（仮称）新さきとまない風力発電事業 環境影響評価方法書

補足説明資料

平成31年4月

電源開発株式会社

図 2 - 2 (3) 近接住居と風車の位置関係 (近接住居 3)

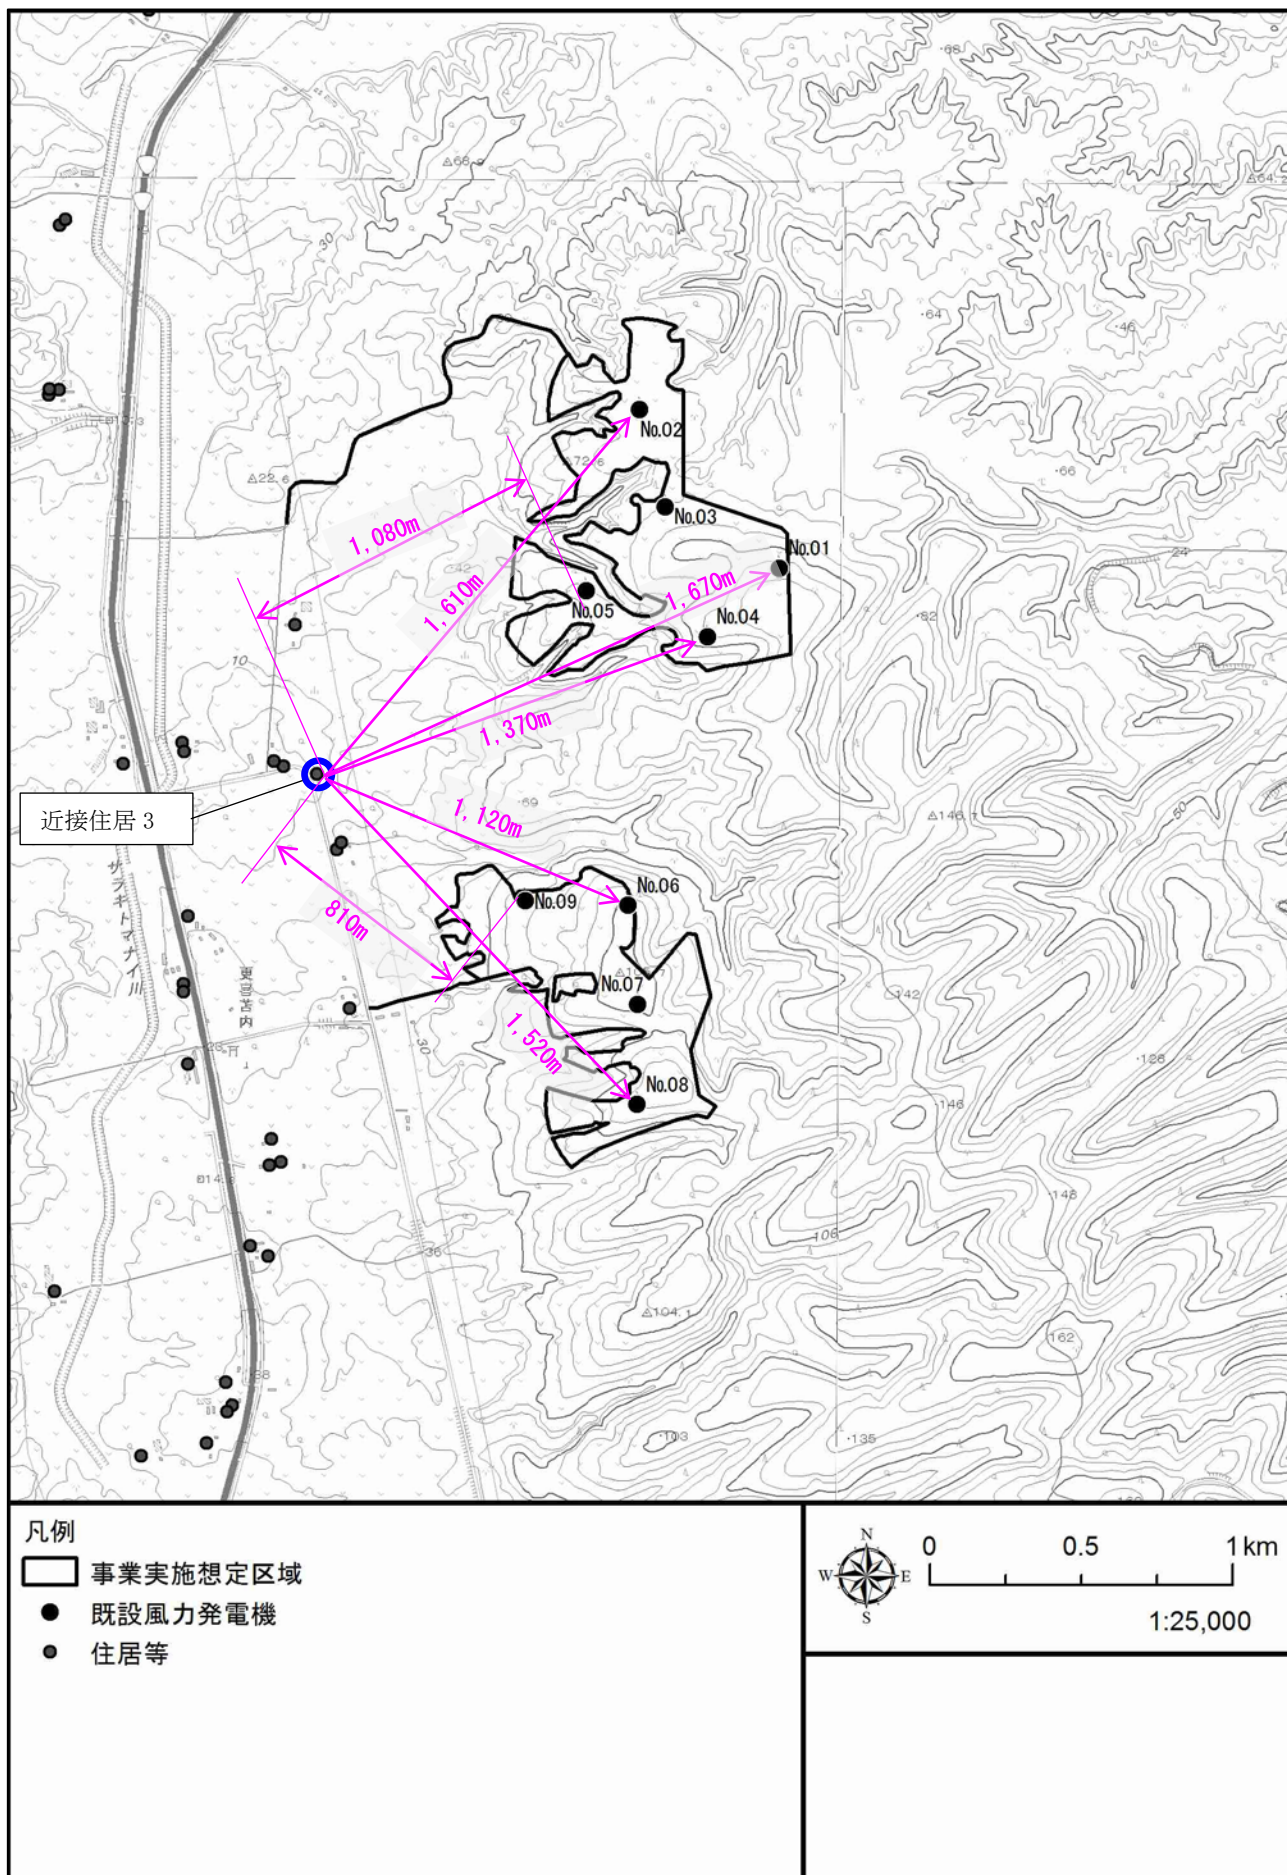
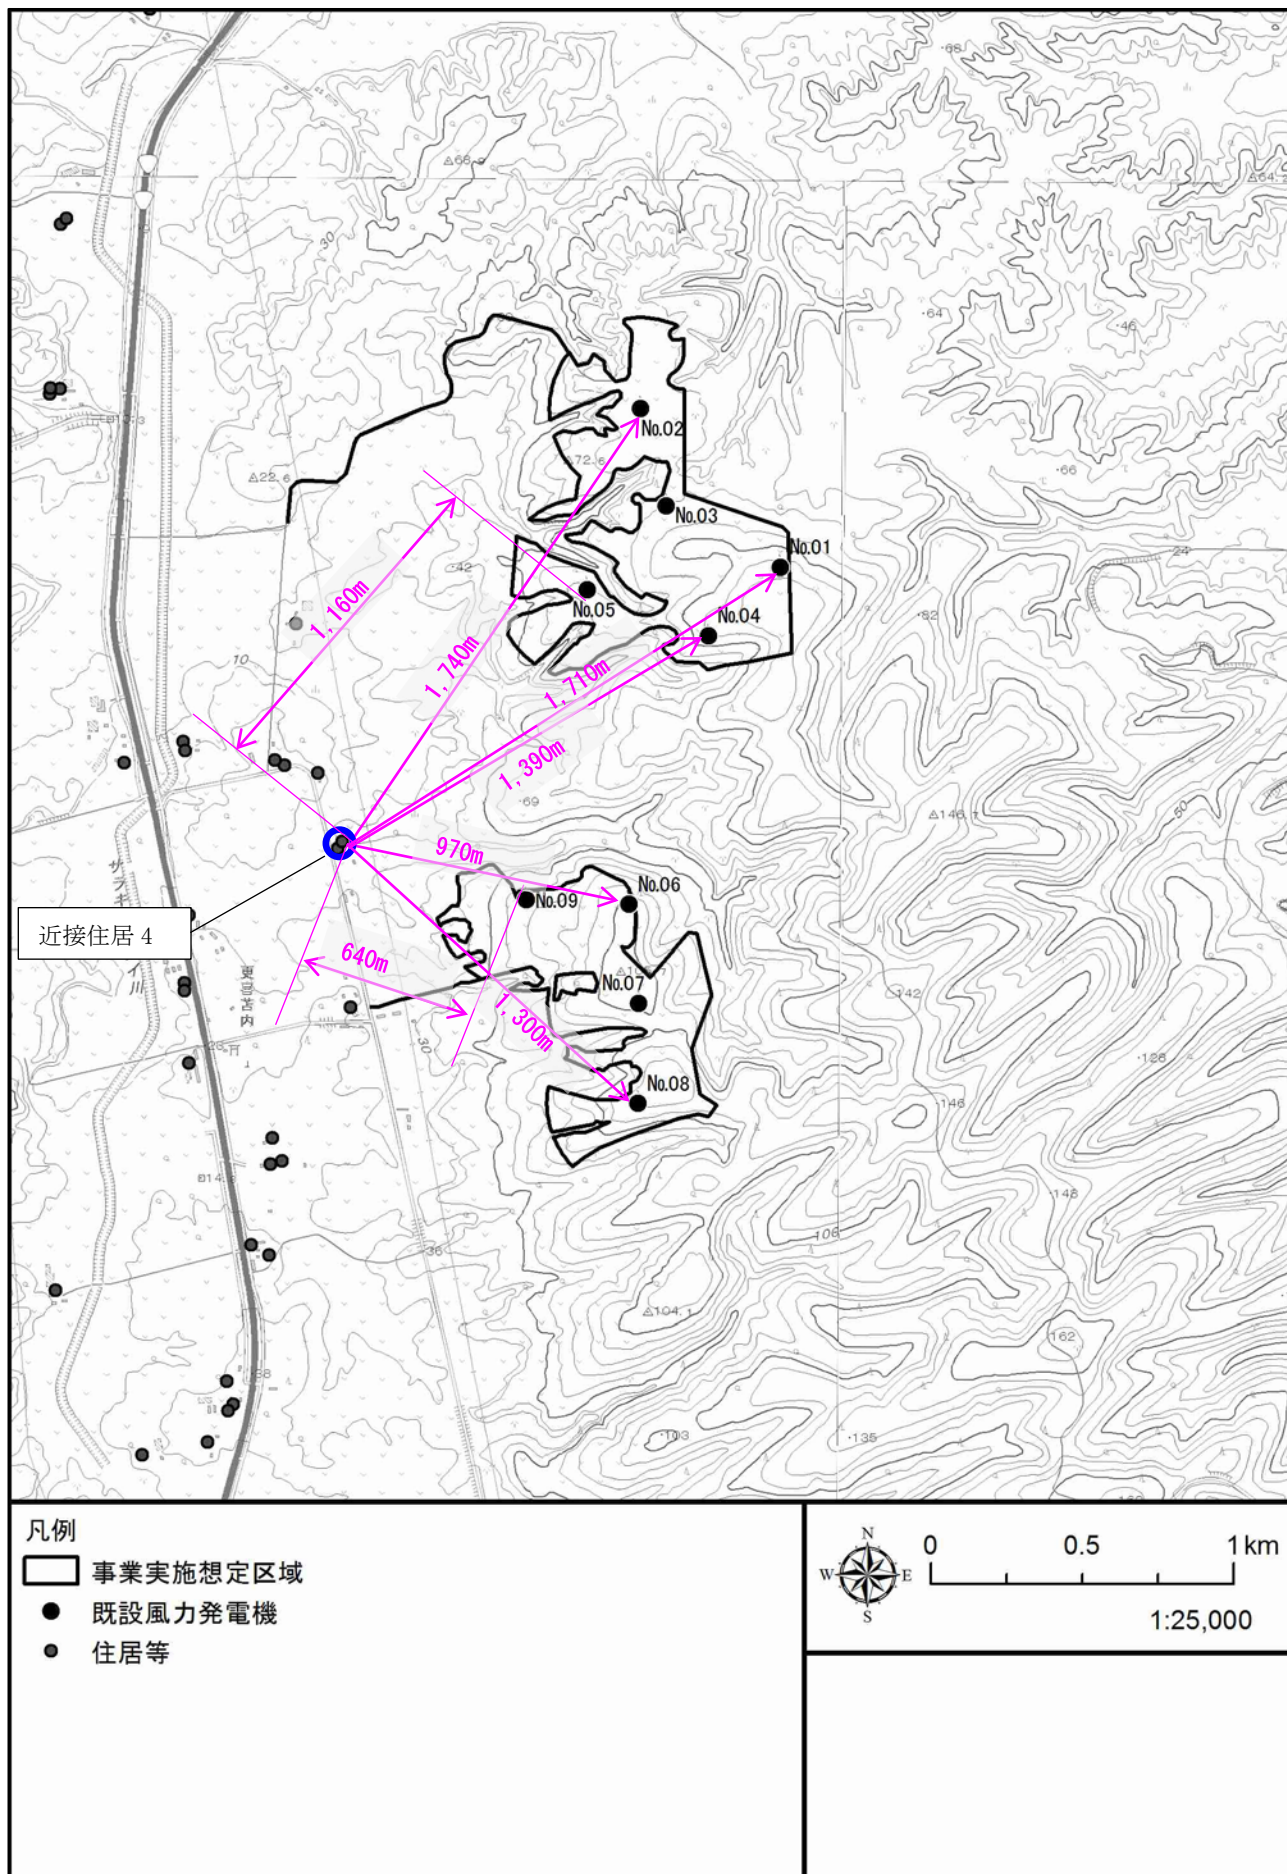
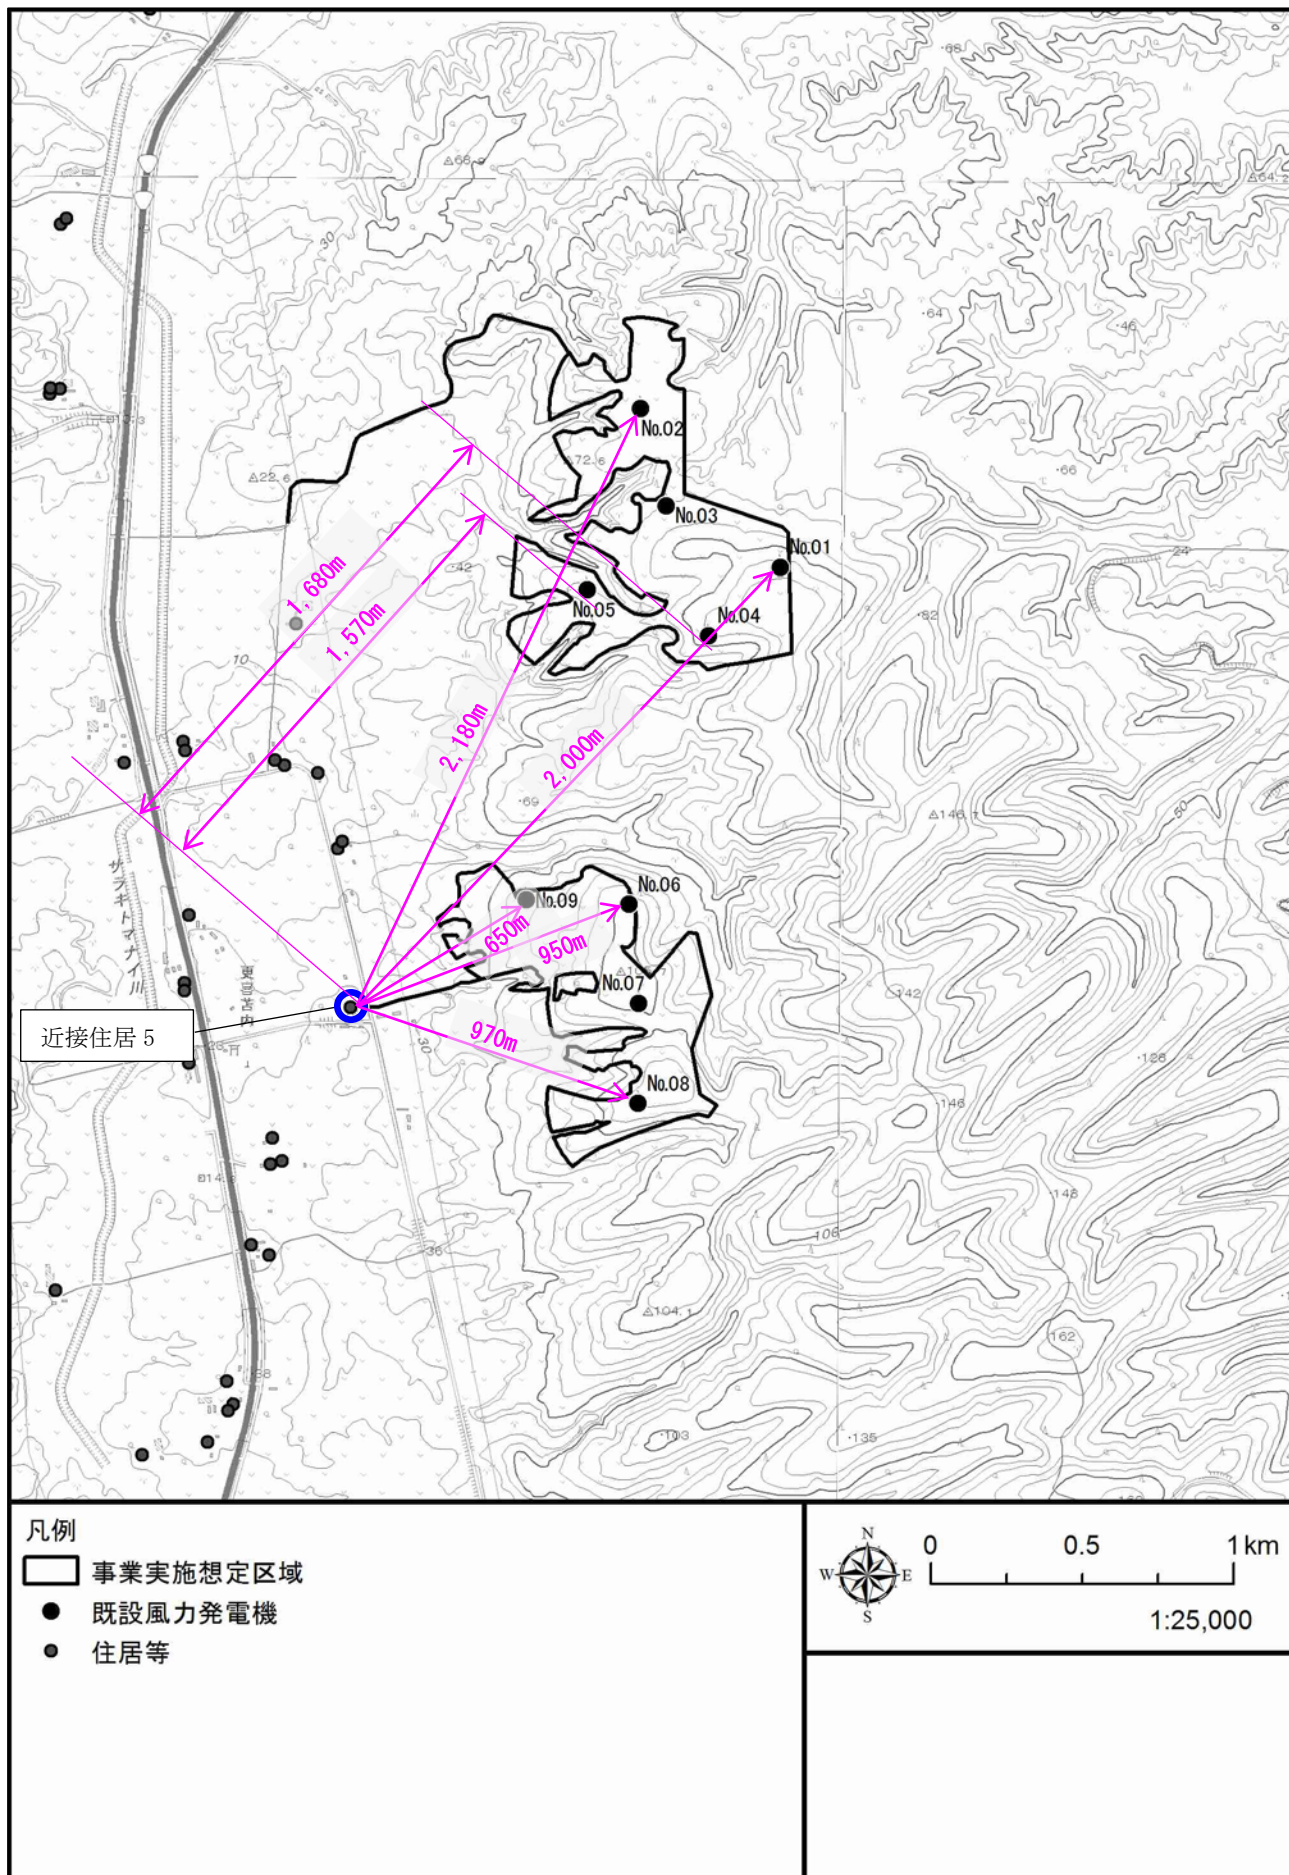
p. 24 更新予定の風車位置から近接の住居までの距離は表に示されているが、図中にも距離の追記をお願いします。

次頁以降に近接住居と風車（配慮書段階で建替え対象外としたNo. 3及びNo. 7を除く）との距離を示した図面を掲載いたしました。

準備書においては、表及び図面で更新予定の風車と近接住居との距離を示します。

図4 宗谷地域における渡来時・渡来後の海ワシ類の動き(2014年10-11月)

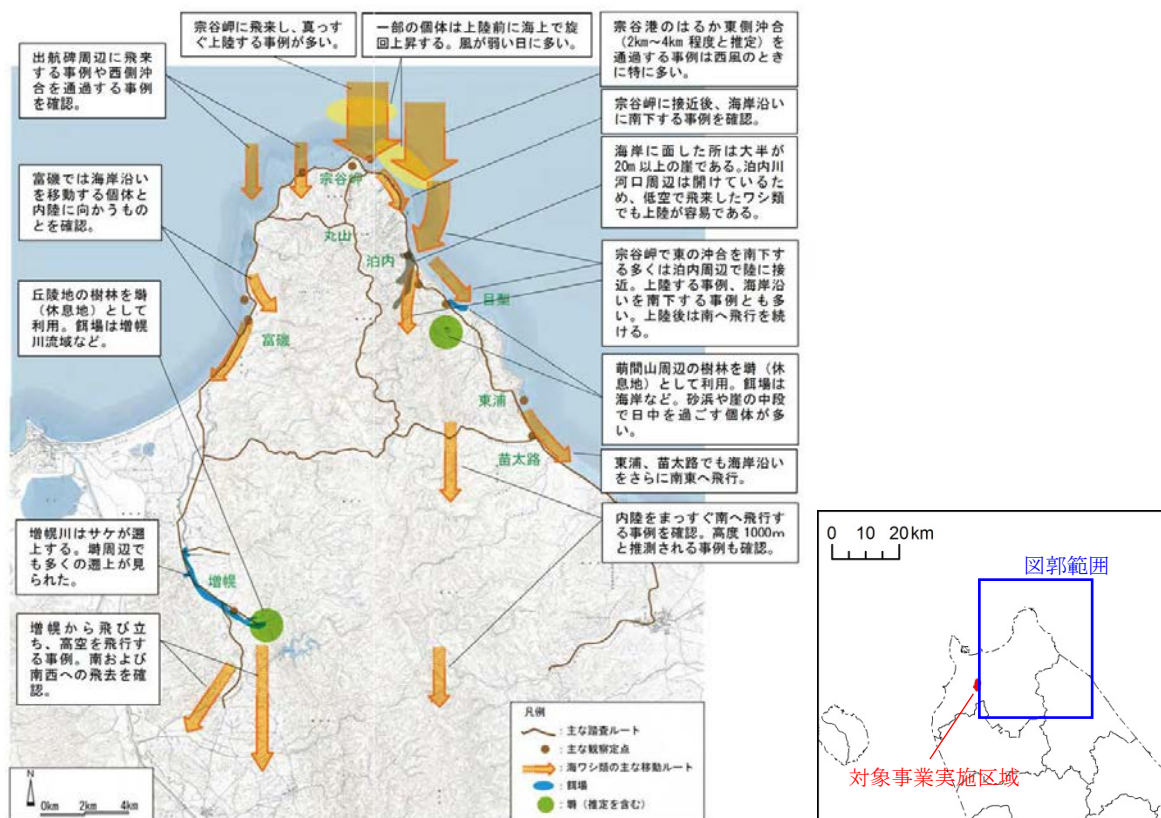
p. 62～63 の図にも、対象事業実施区域を示した方がわかりやすいでしょう。

ご指摘いただきました3つの図については対象事業実施区域がその図郭外となってしまうことから、準備書においては下記の通り、各図に図郭範囲と対象事業実施区域との位置関係が分かる図を付記するようにいたします。

図 1 1 航空障害灯鉄塔の位置

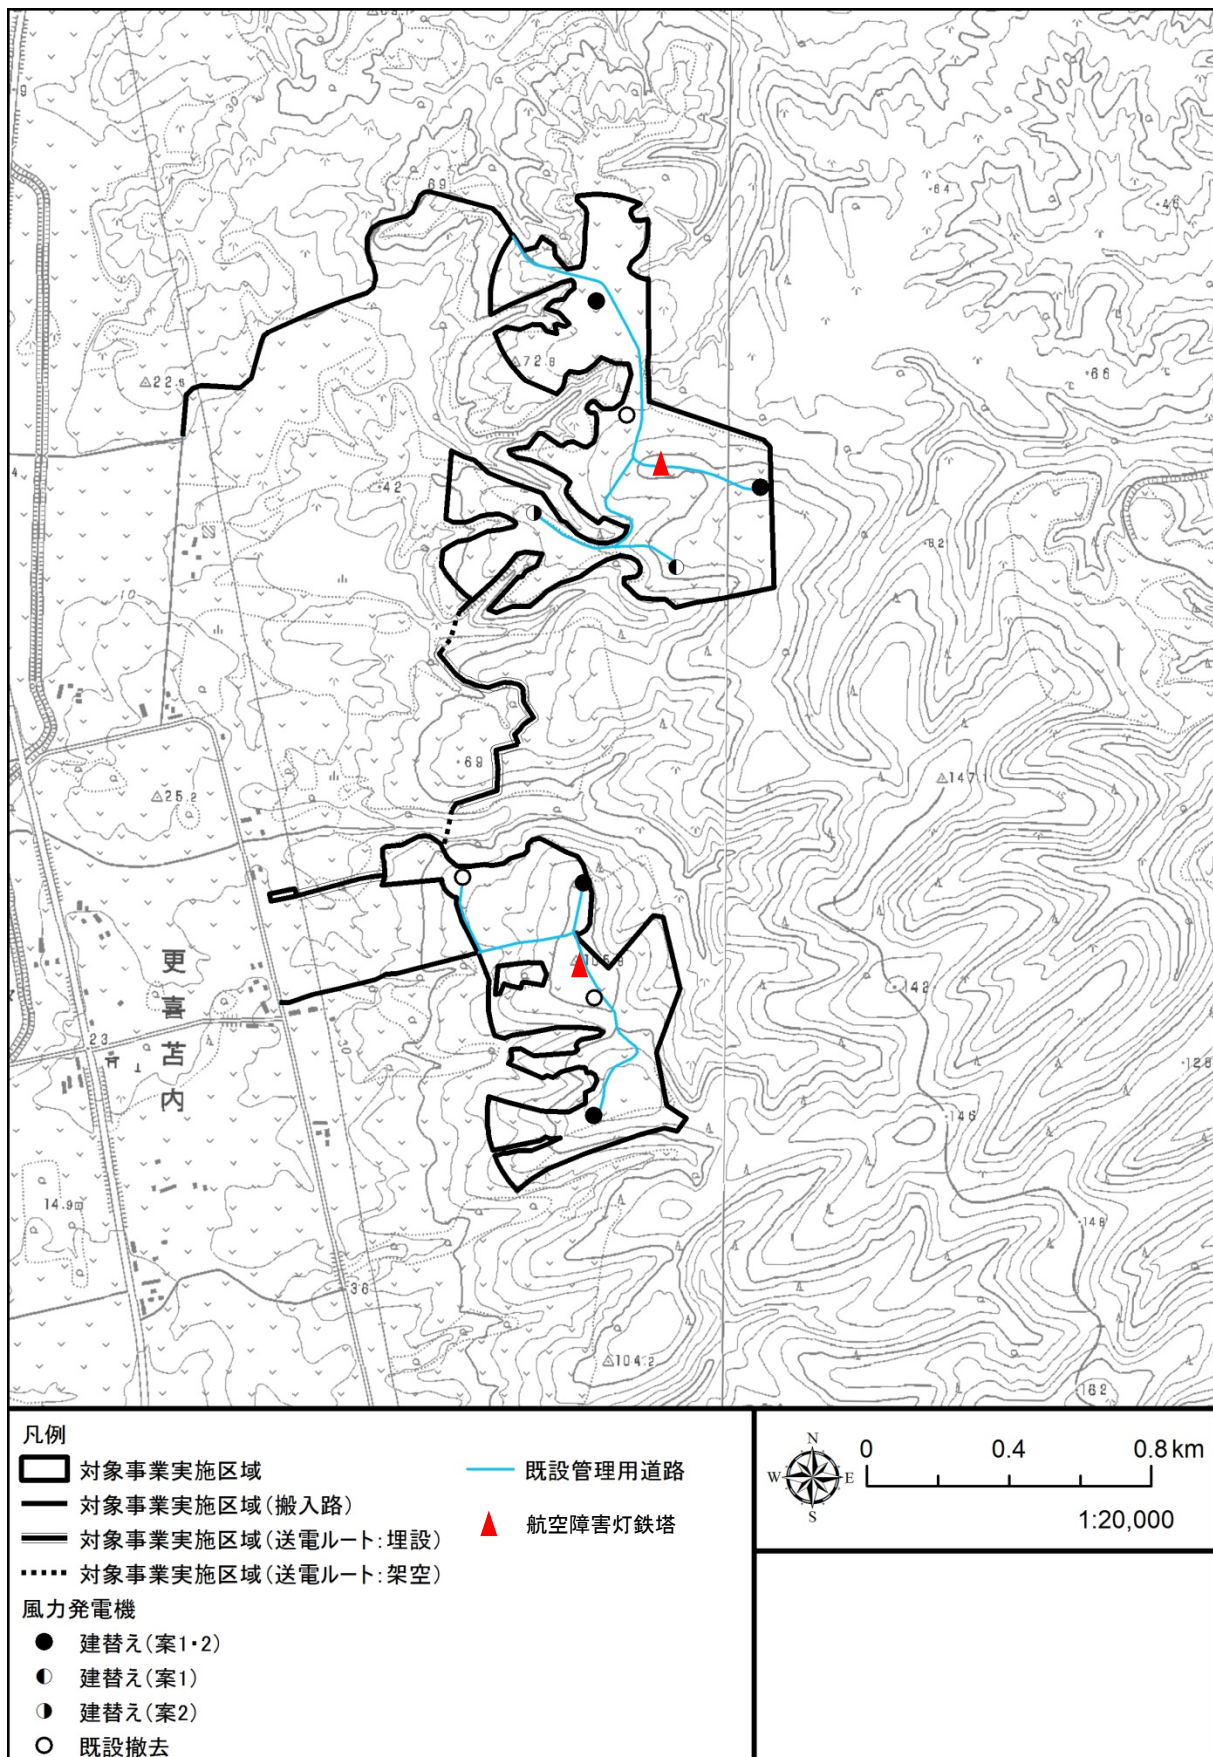
航空障害灯鉄塔の高さを説明願います。また、配置位置を図面上に追記願います。

航空障害灯鉄塔は2カ所にあり、それぞれの高さは北側 115m、南側 110m です。
また、位置は次ページの図の通りです。
